AUTORIDAD NACIONAL DE LICENCIAS AMBIENTALES

RESOLUCIÓN N° 002092 (24 SEP. 2024)

“Por la cual se resuelven unos recursos de reposición interpuestos en contra de la Resolución 1351 del 5 de julio de 2024 y se toman otras determinaciones”

Por medio de la Resolución 1351 del 5 de julio de 2024, esta Autoridad Nacional autorizó la modificación de la Licencia Ambiental otorgada mediante Resolución 1326 del 05 de agosto de 2020 (modificación 1 de la Licencia Ambiental del proyecto UPME 01 de 2013 (Soacha – Tequendama).

Figura 9 Ingreso Acc-306 a torre 306

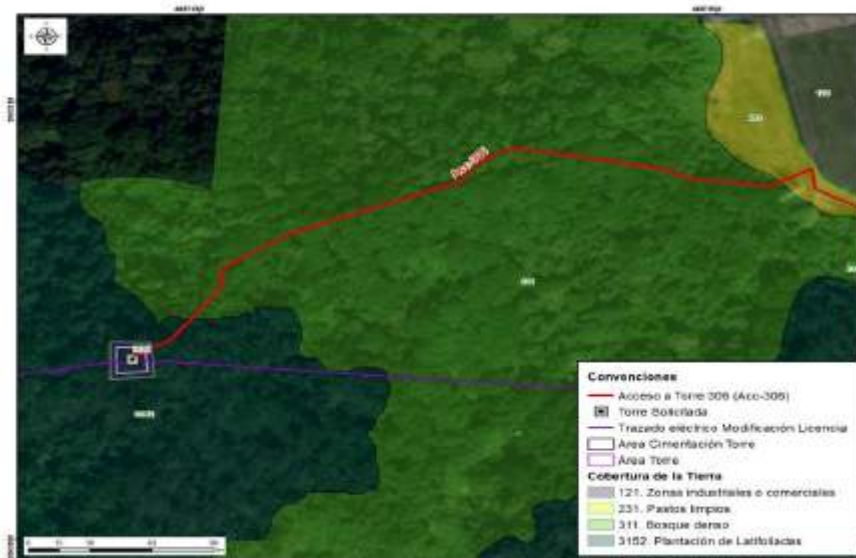
cobertura de bosque denso y de plantación latifoliadas que permite llegar al sitio de torre 306, tal y como se observa en las siguientes figuras.

Con base en los argumentos mencionados, se concluye que el camino/sendero existe por estar dentro de las coberturas de pastos limpios, bosque denso y plantación latifoliada. Asimismo, que este no requiere realizar actividades de mantenimiento tipo rocería y aprovechamiento forestal, siendo procedente que ANLA viabilice ambientalmente el acceso requerido por GEB para el sitio de torre 306.

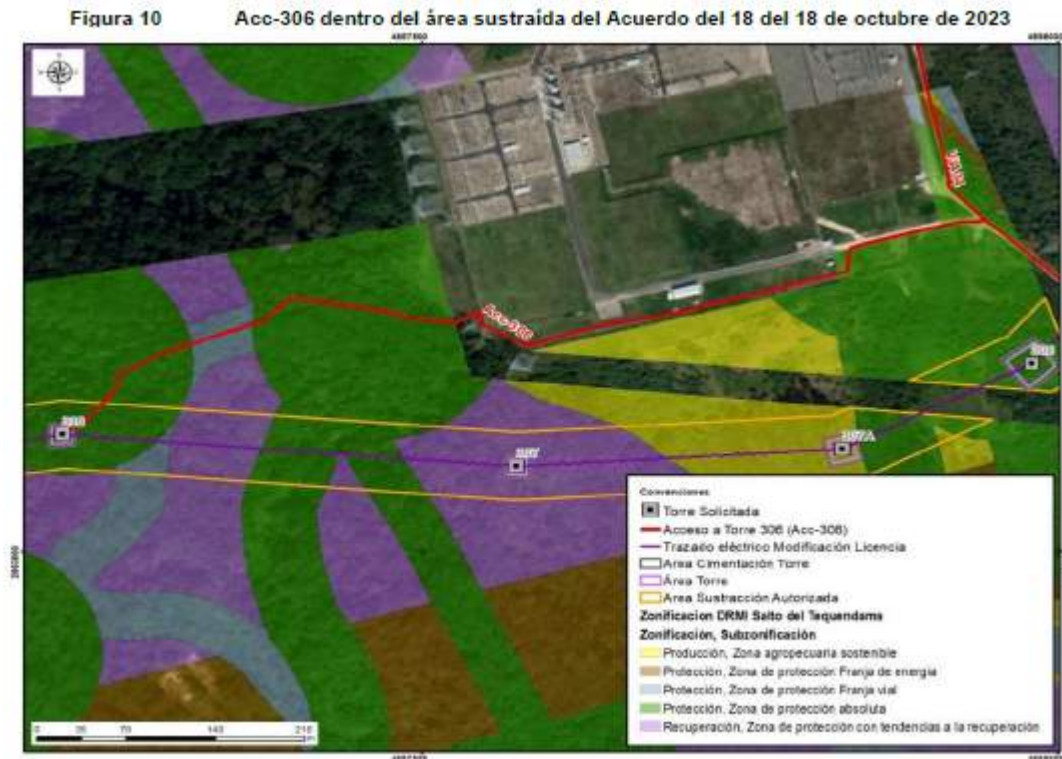
Respecto a lo señalado por ANLA frente a la discrepancia entre lo mencionado en el capítulo 3 del complemento del EIA y lo presentado en el MAG sobre la rocería planteada, se aclara que no se realizarán actividades de mantenimiento tipo rocería, teniendo en cuenta las características mencionadas anteriormente y, por lo tanto, parte del acceso no se incluyó en la capa “área proyecto” del MAG y, por lo tanto, parte del acceso no se incluyó en la capa “área proyecto” del MAG. Por lo anterior, se aclara que la diferencia advertida por la autoridad obedece a un error involuntario con lo presentado en el MAG.

Adicionalmente, es pertinente aclarar que la rocería se considera como una actividad/acción de mantenimiento, acorde a lo mencionado en la tabla 3-8 Descripción de accesos a sitios de Torre del capítulo 3. Descripción del proyecto del complemento del EIA y no como una adecuación como lo manifiesta la Autoridad en sus argumentos. Por lo tanto, la actividad tipo rocería no genera ningún impacto en las coberturas del área del acceso.

Figura 30 Individuos autorizados aprovechamiento forestal torre 311

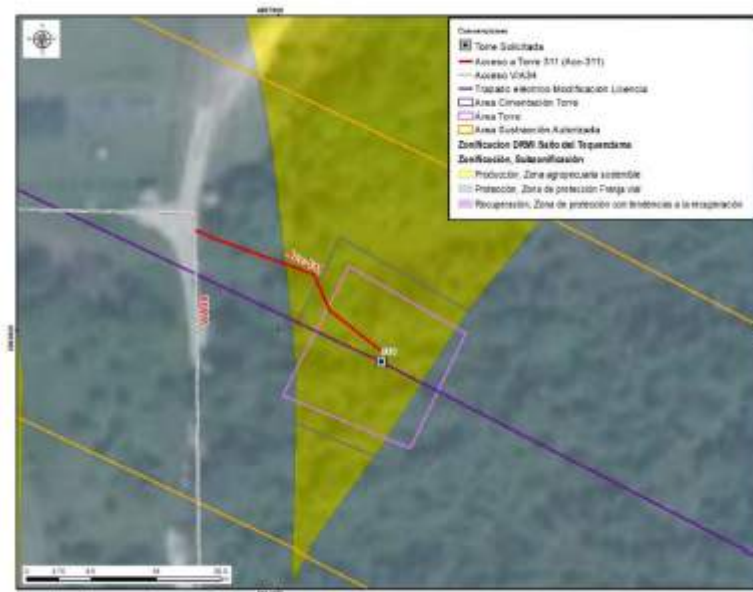
Respecto a lo mencionado por ANLA en sus argumentos en cuanto a la discrepancia entre lo evidenciado en la visita de evaluación y lo presentado en el MAG sobre la rocería planteada, se aclara que se realizarán actividades de mantenimiento tipo rocería, teniendo en cuenta las características mencionadas anteriormente y, por lo tanto, se considera que se presenta consistencia con lo reportado en el MAG. Al respecto, es pertinente aclarar que

Figura 33 Cobertura Acc-312

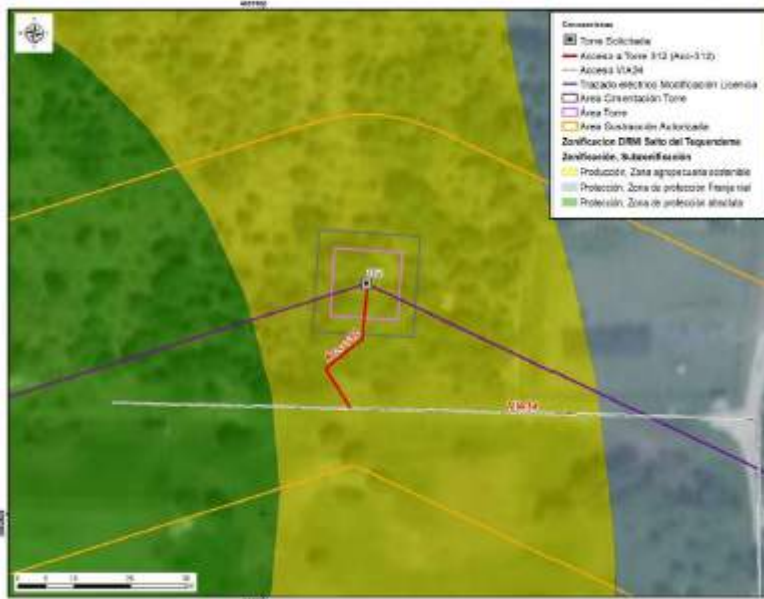
El camino/sendero ACC-312 se encuentra sobre cobertura de plantación mixta con espacios naturales, en el cual no es necesario tramitar el permiso de aprovechamiento forestal. Por el tipo de cobertura, tampoco se requieren actividades de mantenimiento tipo rocería, pues las características de la vegetación del acceso y el ingreso de los materiales y equipos para la construcción y montaje de la torre 312 se realizará de manera peatonal, como se menciona en la tabla 3-8 Descripción de accesos a sitios de torre del capítulo 3. Descripción del proyecto del complemento del EIA. Asimismo, la longitud es de aproximadamente 26.50m hasta el sitio de torre, razón por la cual, no se justifica un

Respecto a lo señalado por ANLA frente a la discrepancia entre lo mencionado en el capítulo 3 del complemento del EIA sobre la rocería planteada y lo presentado en el MAG, se aclara que por las características del terreno mencionadas anteriormente no se realizarán actividades de mantenimiento tipo rocería. Por lo tanto, la diferencia advertida por la autoridad obedece a un error involuntario consignado en el MAG.
